Stellungnahme	Abwägungsvorschlag
<p>01 Deutsche Bahn vom 06.01.2021</p> <p>Die DB AG, DB-Immobilien, als von der DB Netz AG bevollmächtigtes Unternehmen, übersendet Ihnen hiermit folgende Gesamtstellungnahme zum o. g. Verfahren. Gegen eine Aufstellung des o. g. Bebauungsplanes bestehen bei Beachtung und Einhaltung der nachfolgenden Bedingungen/Auflagen und Hinweise aus Sicht der DB AG und ihrer Konzernunternehmen keine Bedenken.</p> <p>Durch das Vorhaben dürfen die Sicherheit und die Leichtigkeit des Eisenbahnverkehrs auf der angrenzenden Bahnstrecke nicht gefährdet oder gestört werden. Bei der Festlegung von Standorten für Windenergieanlagen (WEA) / Windkraftanlagen (WKA) sind folgende Punkte zu beachten:</p> <p>Die Eisenbahnen sind nach dem Allgemeinen Eisenbahngesetz (AEG) verpflichtet, ihren Betrieb sicher zu führen und die Eisenbahnstruktur sicher zu bauen und in einem betriebssicheren Zustand zu halten (§ 4 Absatz 3 AEG).</p> <p>Darüber hinaus sind die Anlagen der Eisenbahnen des Bundes (EdB) besonders schutzbedürftig und müssen vor den Gefahren des Eisabwurfs und für den Ausschluss von Störpotentialen, dem sog. Stroboskopeffekt, dringend geschützt werden.</p> <p>Um dies zu g

RICHTFUNKTRASSEN

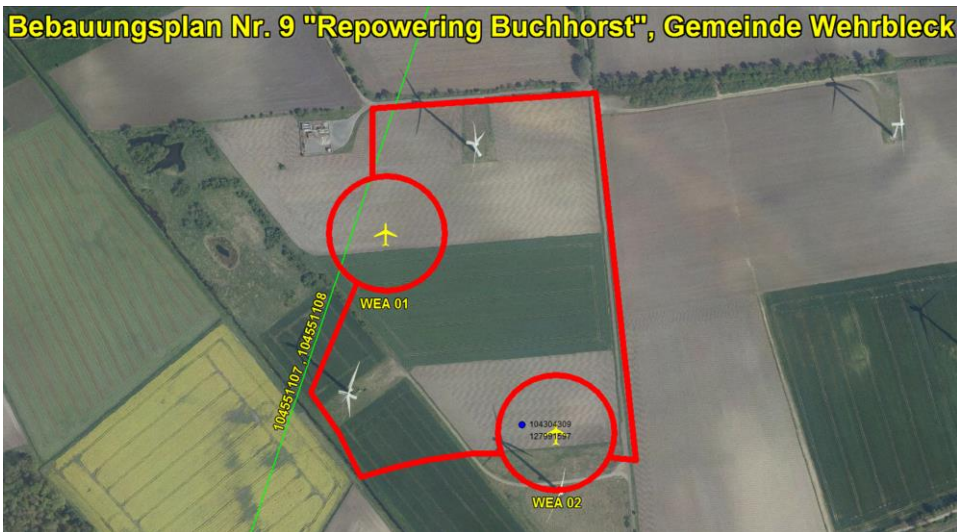
Die farbige Linie versteht sich als Punkt-zu-Punkt-Richtfunkverbindung der Telefónica Germany GmbH & Co. OHG. Das Plangebiet ist im Bild mit einer dicken roten Linie eingezeichnet. Man kann sich diese Telekommunikationslinie als einen horizontal über der Landschaft verlaufenden Zylinder mit einem Durchmesser von rund 30-60m (einschließlich der Schutzbereiche) vorstellen (abhängig von verschiedenen Parametern). Bitte beachten Sie zur Veranschaulichung die beiliegende Skizze mit Einzeichnung des Trassenverlaufes. Alle geplanten Konstruktionen und notwendige Baukräne dürfen nicht in die Richtfunktrasse ragen.

Stellungnahme	Abwägungsvorschlag
<p>46 O2 Telefonica 15.01.2021</p> <p>Wir bitten um Berücksichtigung und Übernahme der o.g. Richtfunktrasse in die Vorplanung und in die zukünftige Bauleitplanung bzw. den zukünftigen Flächennutzungsplan. Innerhalb der Schutzbereiche (horizontal und vertikal) sind entsprechende Bauhöhenbeschränkungen s.o. festzusetzen, damit die raumbedeutsame Richtfunkstrecke nicht beeinträchtigt wird. Es muss daher ein horizontaler Schutzkorridor zur Mittellinie der Richtfunkstrahlen von mindestens +/- 30 m und ein vertikaler Schutzabstand zur Mittellinie von mindestens +/-15m eingehalten werden.</p>	<p>Die von der O2 Telefonica angegebene Richtfunktrasse wurde in den Bebauungsplan eingetragen. Da sich der Rotor der Anlage WEA-1 oberhalb des angegebenen Richtfunkkorridors drehen wird, können etwaige Beeinträchtigungen ausgeschlossen werden.</p>
<p>49 NLStBV Oldenburg - Luftfahrtbehörde vom 25.01.2021</p> <p>Gegen die vorgenannte Bauleitplanung bestehen aufgrund der von meiner Behörde wahrzunehmenden luftverkehrsrechtlichen Belange keine Bedenken.</p> <p>Ich weise jedoch vorsorglich darauf hin, dass sich in der Nähe zum Geltungsbereich des o.g. Bebauungsplan ein Modellfluggelände befindet. Eine detaillierte Stellungnahme kann erst dann erfolgen, wenn konkrete Koordinaten und Bauhöhen des Luftfahrthindernisses bekannt sind. Im weiteren Verfahren ist eine Beteiligung meiner Behörde daher zwingend erforderlich.</p> <p>Die Erteilung einer Genehmigung für ein Vorhaben erfordert meine Zustimmung nach § 14 Luftverkehrsgesetzes (LuftVG), wenn die dort genannten Tatbestandsmerkmale</p> <ul style="list-style-type: none"> • Höhe von mehr als 100 m über der Erdoberfläche <p>oder</p> <ul style="list-style-type: none"> • Höhe von mehr als 30 Meter auf natürlichen oder künstlichen Bodenerhebungen, sofern die Spitze dieser Anlage um mehr als 100 Meter die Höhe der höchsten Bodenerhebung im Umkreis von 1,6 Kilometer Halbmesser um die für die Anlage vorgesehene Bodenerhebung überragt, <p>vorliegen.</p> <p>In diesen Fällen ist regelmäßig eine erforderlich, die aus einer Tages- und Nacht-kennzeichnung besteht. Meine Entscheidung über die Zustimmung nach § 14 LuftVG erfolgt auf Grund einer gutachtlichen Stellungnahme der Deutschen Flugsicherung GmbH. Details der Tages- und Nacht-kennzeichnung werden im Rahmen meiner Entscheidung über die Zustimmung festgelegt. Diese Festlegungen werden als Auflagen in die bau- oder immissionsschutzrechtliche Genehmigung übernommen.</p>	<p>Die Hinweise der Luftfahrtbehörde betreffen nicht die Bauleitplanung, sondern die nachfolgende Genehmigungsplanung.</p>
